福島第一原子力発電所 特定原子力施設に係る実施計画変更比較表（第Ⅱ章 2.15 放射線管理関係設備等）		
変 更 前	変 更 後	変 更 理 由
添付資料-2 モニタリングポストの配置図  図2. 15-8 モニタリングポスト配置図 (以下，省略)	(削除) (以下，省略)	記載の適正化

福島第一原子力発電所 特定原子力施設に係る実施計画変更比較表（第Ⅲ章 第1編）				
変 更 前		変 更 後		変 更 理 由
（外部放射線に係る線量当量率等の測定） 第60条 各プログラム部長及び各GMは、表60－1及び表60－2（第48条第1項（2）の区域内にある汚染のおそれのない管理対象区域内に限る）に定める管理対象区域内における測定項目について、同表に定める頻度で測定する。ただし、人の立ち入れない措置を講じた管理対象区域については、この限りでない。 2．放出・環境モニタリングGMは、表60－1に定める周辺監視区域境界付近（測定場所は図60に定める。）における測定項目について、同表に定める頻度で測定する。 3．放射線防護GMは、第1項の測定により、放出・環境モニタリングGMは、第2項の測定により、異常が認められた場合は、直ちにその原因を調査し、必要な措置を講じる。 4．各プログラム部長及び各GMは、第1項に定める測定結果を放射線防護GMに連絡する。放射線防護GMは、測定結果を記入したサーベイマップを作成する。		（外部放射線に係る線量当量率等の測定） 第60条 各プログラム部長及び各GMは、表60－1及び表60－2（第48条第1項（2）の区域内にある汚染のおそれのない管理対象区域内に限る）に定める管理対象区域内における測定項目について、同表に定める頻度で測定する。ただし、人の立ち入れない措置を講じた管理対象区域については、この限りでない。 2．放出・環境モニタリングGMは、表60－1に定める周辺監視区域境界付近（測定場所は図60に定める。）における測定項目について、同表に定める頻度で測定する。 3．放射線防護GMは、第1項の測定により、放出・環境モニタリングGMは、第2項の測定により、異常が認められた場合は、直ちにその原因を調査し、必要な措置を講じる。 4．各プログラム部長及び各GMは、第1項に定める測定結果を放射線防護GMに連絡する。放射線防護GMは、測定結果を記入したサーベイマップを作成する。		変更なし
表60－1		表60－1		
場 所	測定項目	所管GM	測定頻度

福島第一原子力発電所 特定原子力施設に係る実施計画変更比較表（第Ⅲ章 第２編）																																	
変 更 前		変 更 後		変 更 理 由																													
（外部放射線に係る線量当量率等の測定）

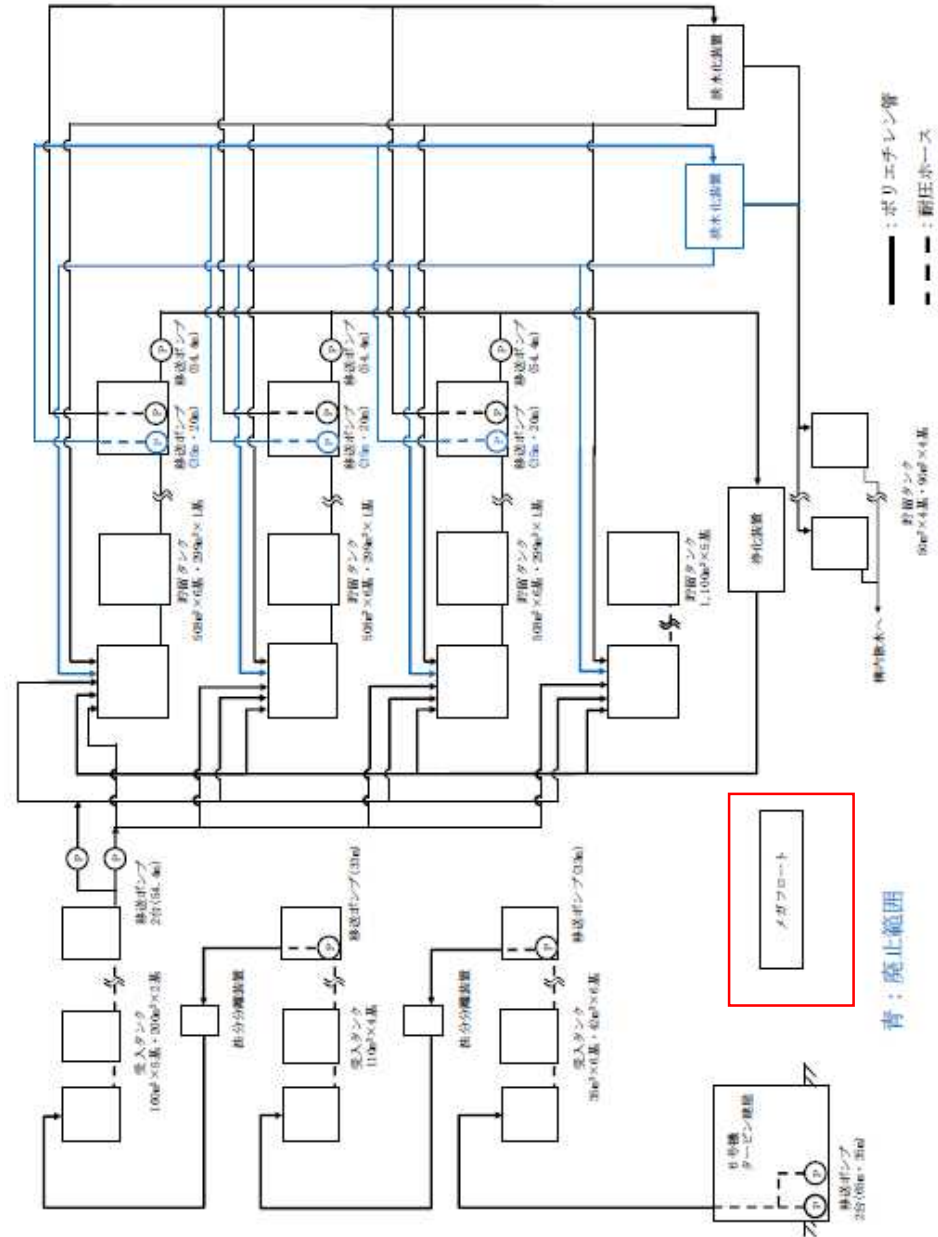
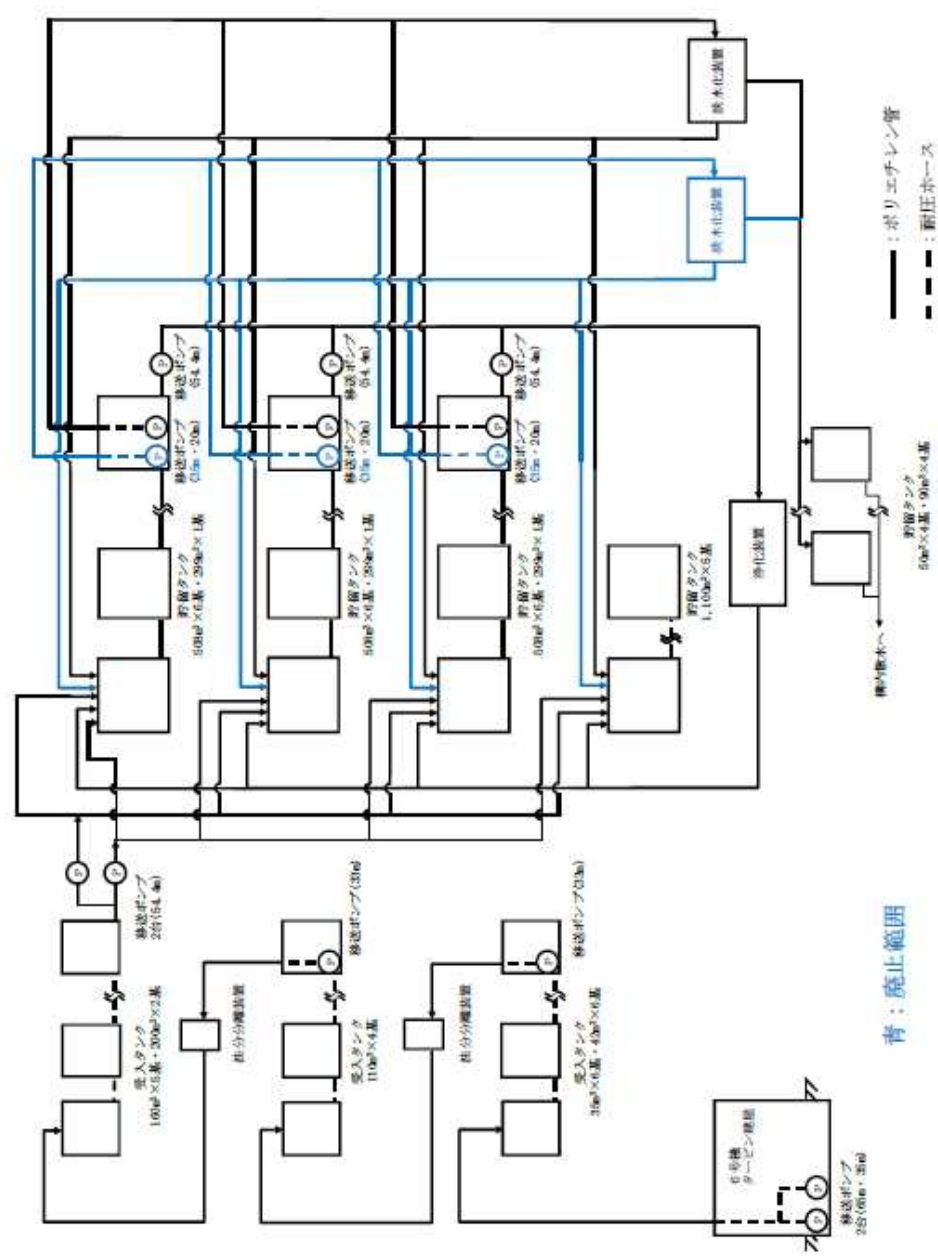
変 更 前	変 更 後	変 更 理 由
2.17 放射性固体廃棄物等の管理施設及び関連施設（雑固体廃棄物焼却設備） (中略) 添付資料- 2  図－1 雑固体廃棄物焼却設備の全体概要図 (以下、省略)	2.17 放射性固体廃棄物等の管理施設及び関連施設（雑固体廃棄物焼却設備） (中略) 添付資料- 2  図－1 雑固体廃棄物焼却設備の全体概要図 (以下、省略)	重機足場、浚渫用栈橋の管理対象区域追加等に伴う図面の変更

図－4 5・6号機 滞留水貯留設備 全体概要図

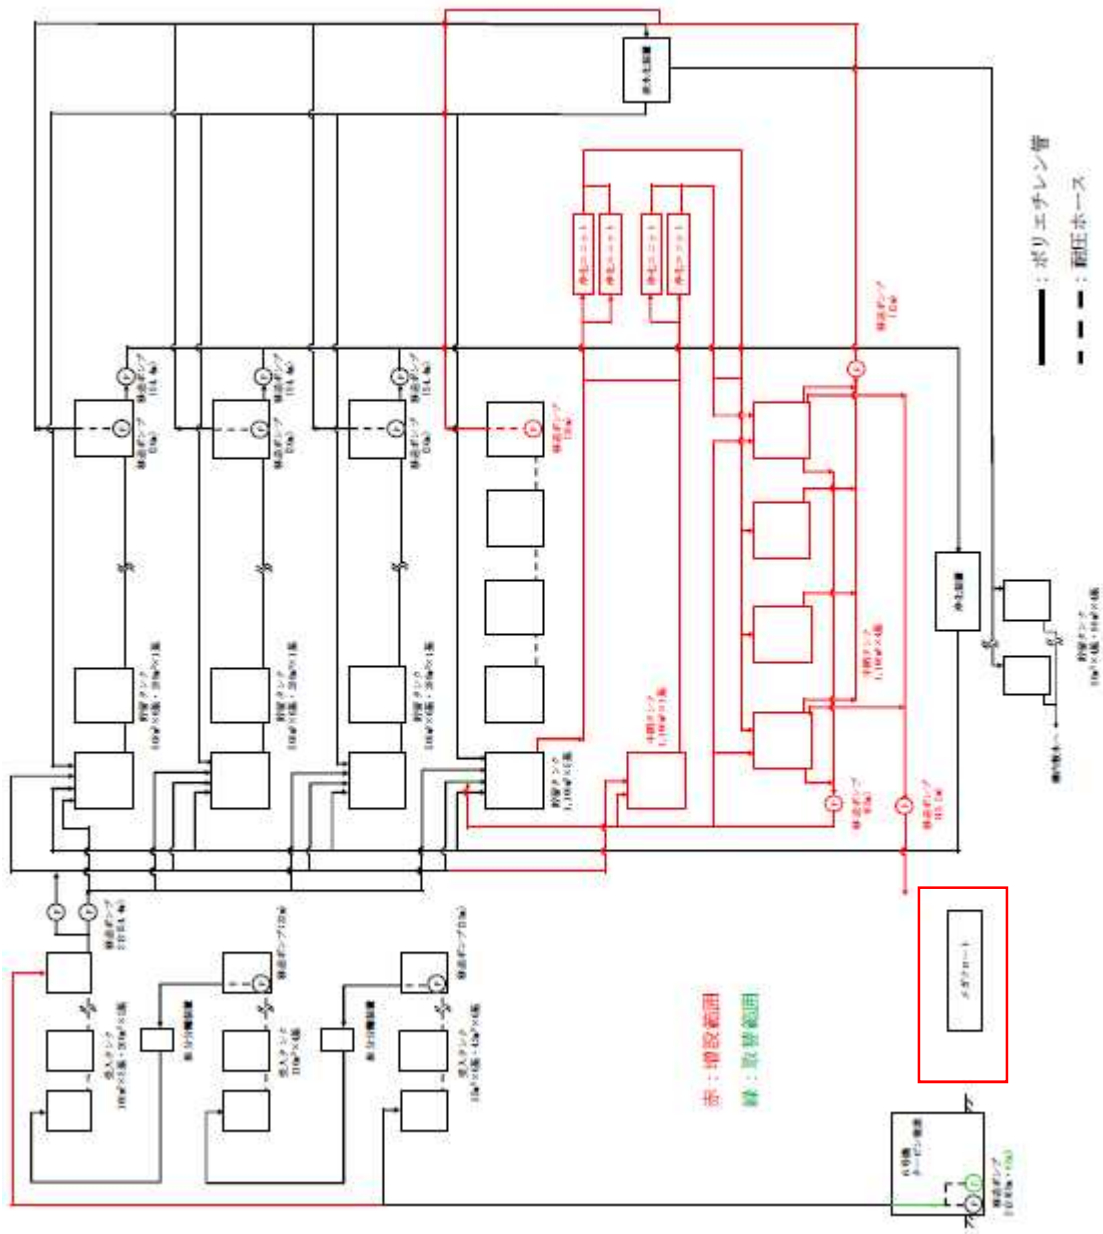
変 更 前	変 更 後	変 更 理 由
(中略) (中略)  (中略)	(中略) (中略)  (中略)	添付資料－4 添付資料－4 メガフロート、埋立区域、重機足場、浚渫用栈橋の管理対象区域追加等に伴う図面の変更

図－1 5・6号機 滞留水貯留設備 系統概要図（増設及び取替範囲）

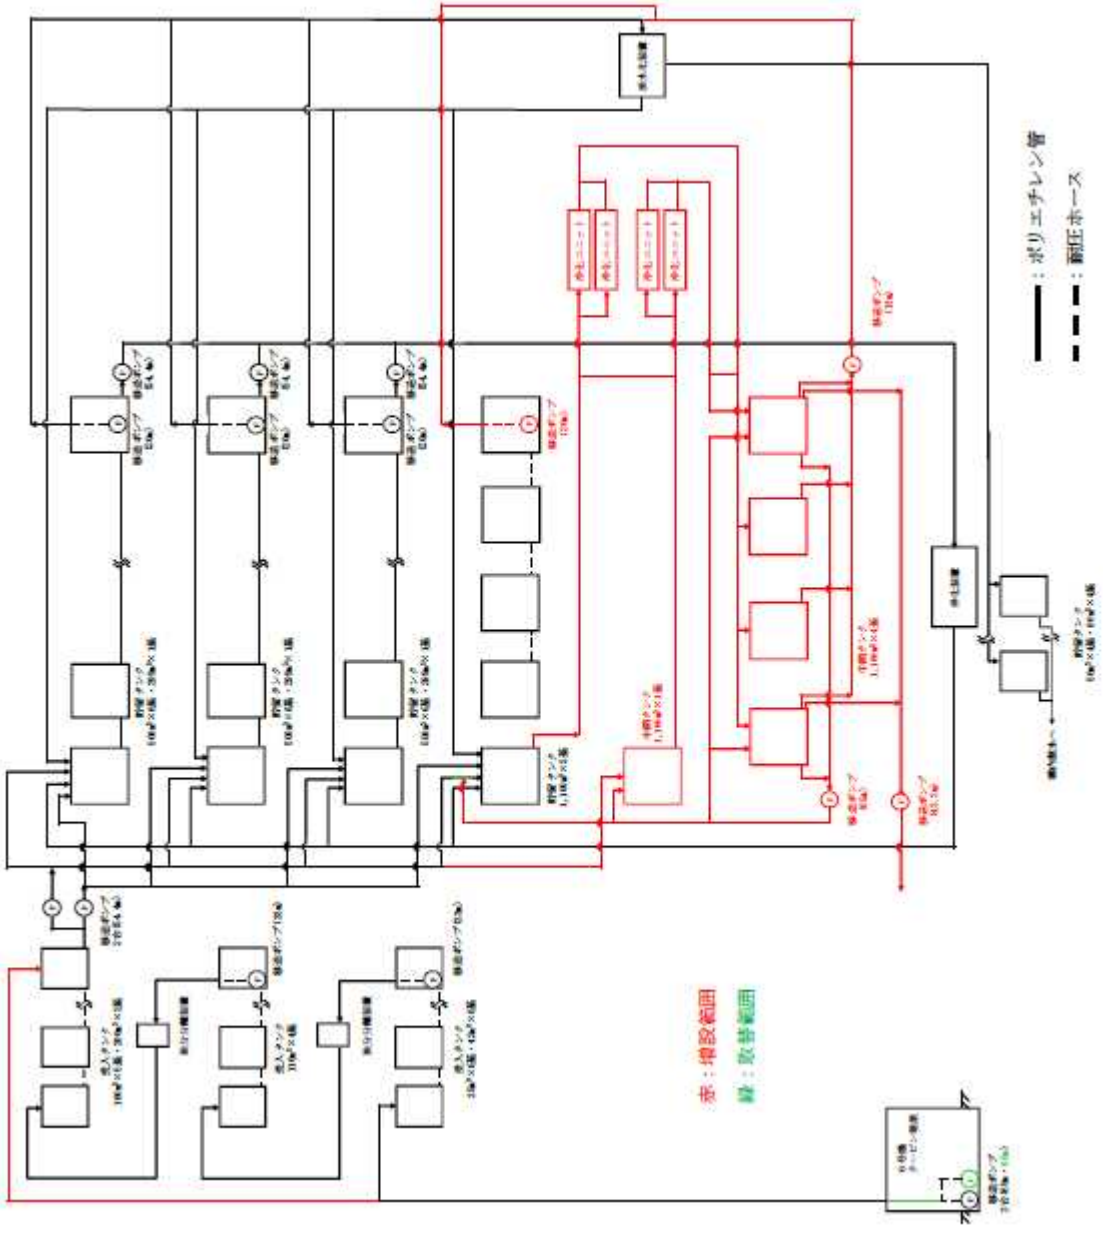
メガフロート廃止に伴い記載を削除

図－1 5・6号機 滞留水貯留設備 付属配管概要図（増設及び取替範囲）

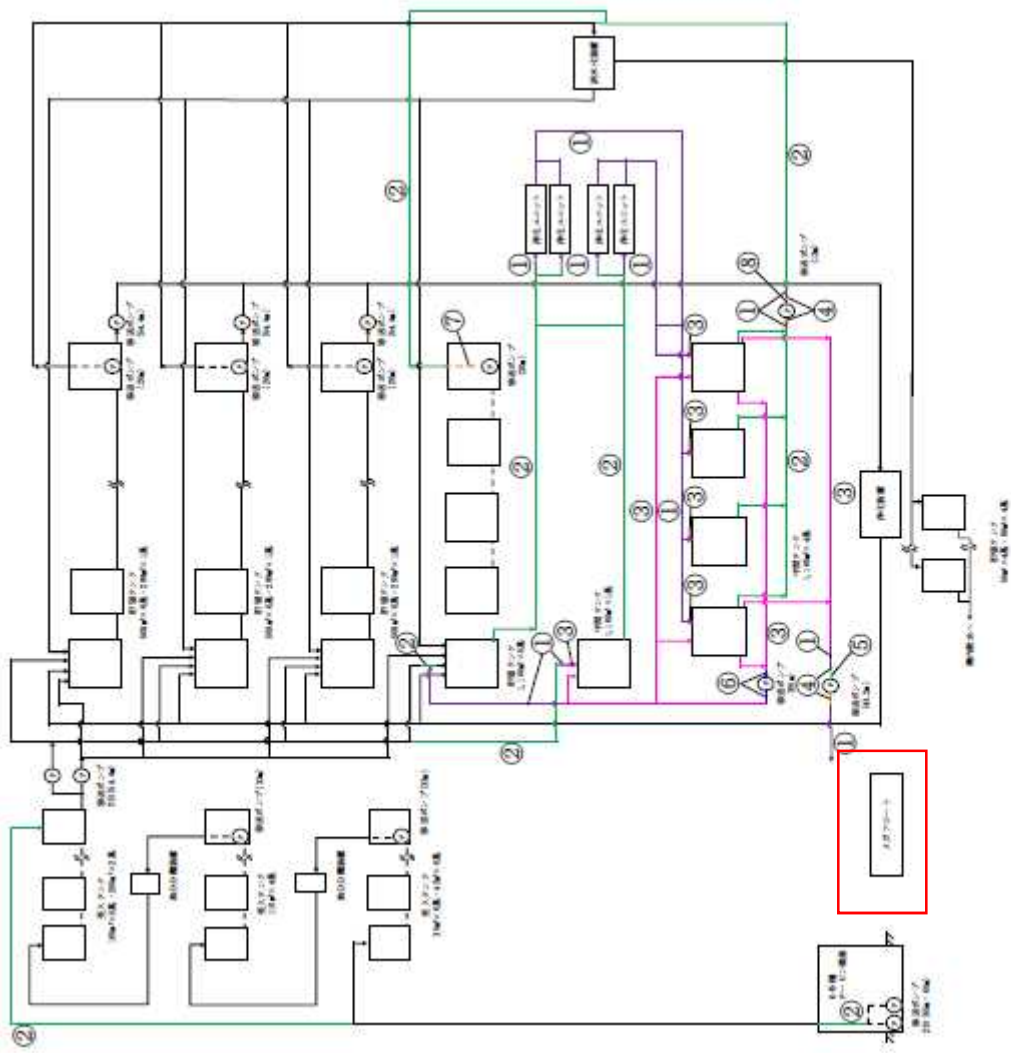
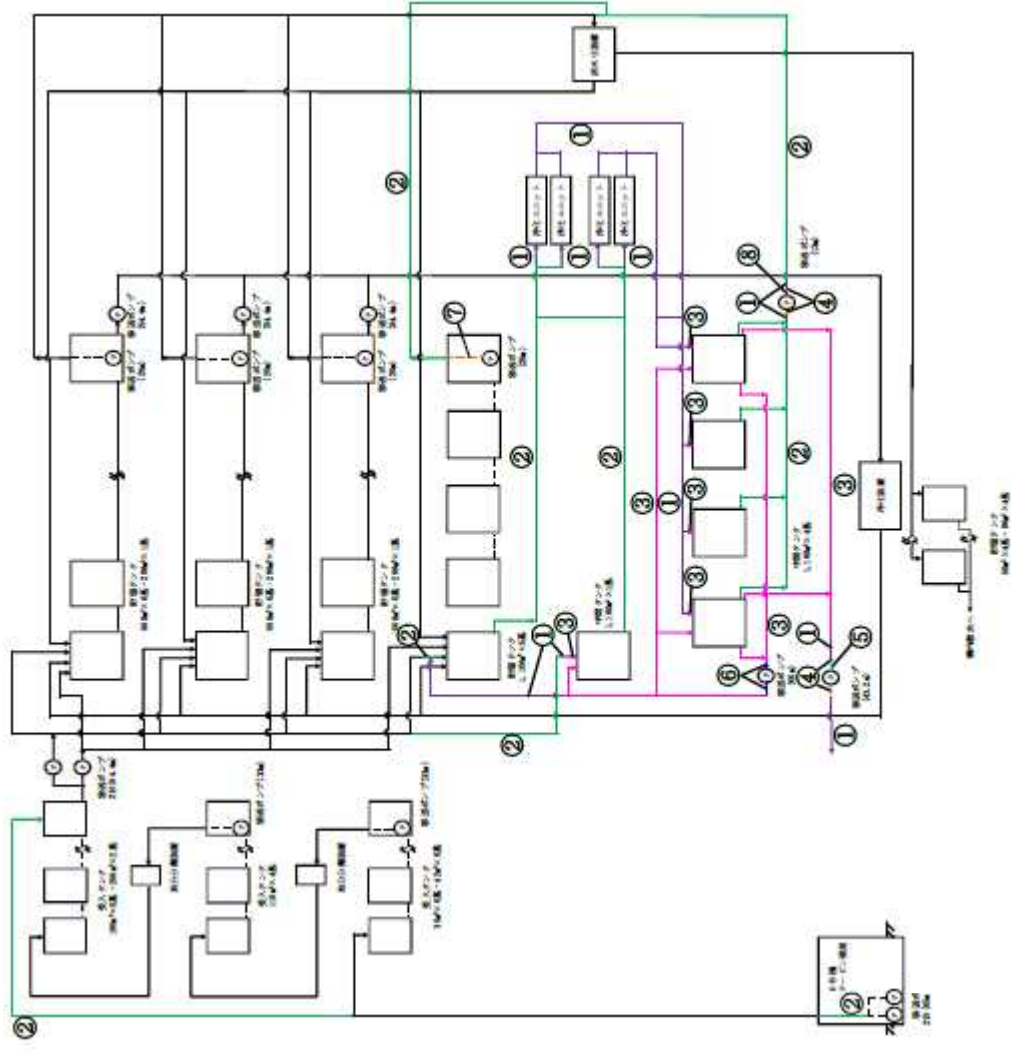
メガフロート廃止に伴い記載を削除

図－1 5・6号機 滞留水貯留設備 全体概要図（増設及び廃止後）

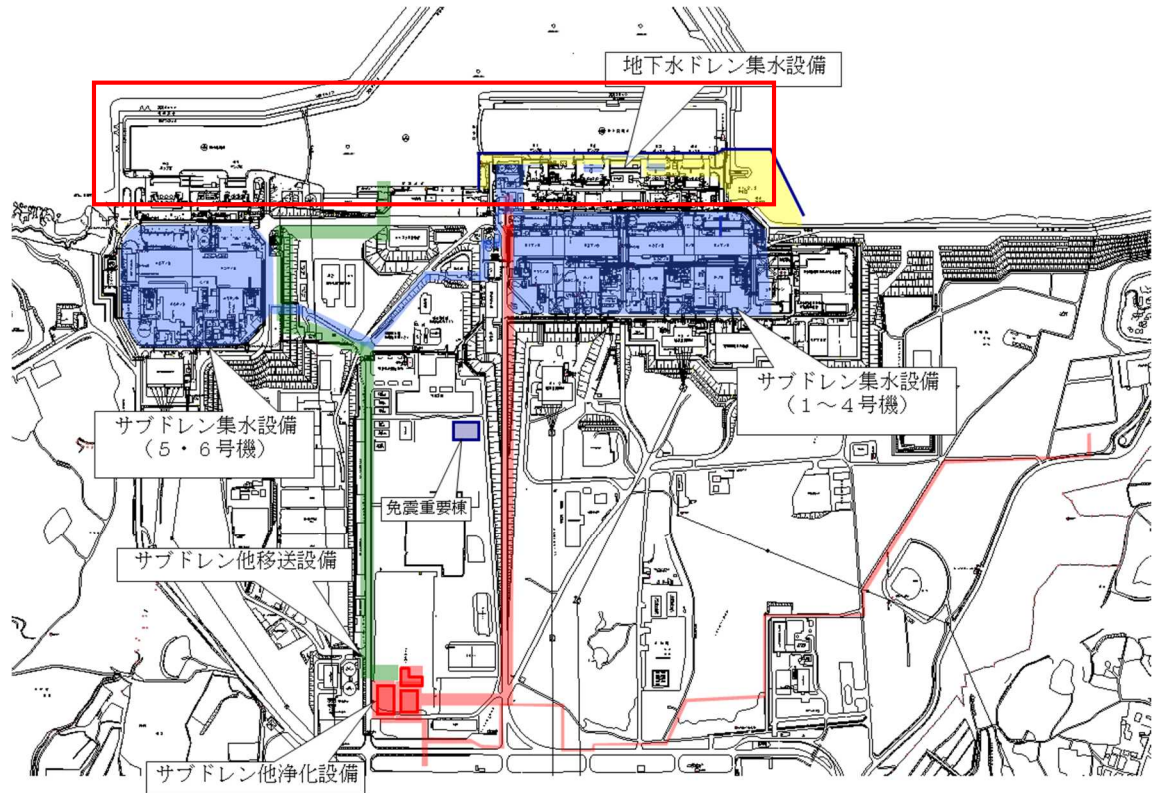
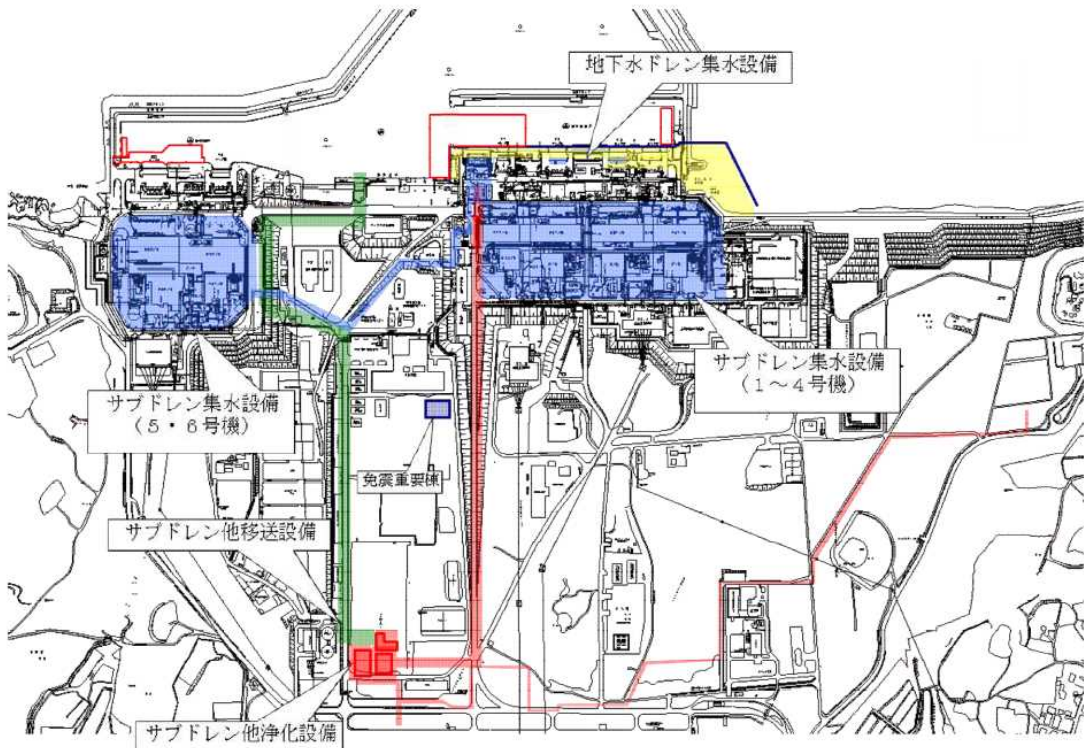
メガフロート、埋立区域、重機足場、浚渫用栈橋の管理対象区域追加等に伴う図面の変更
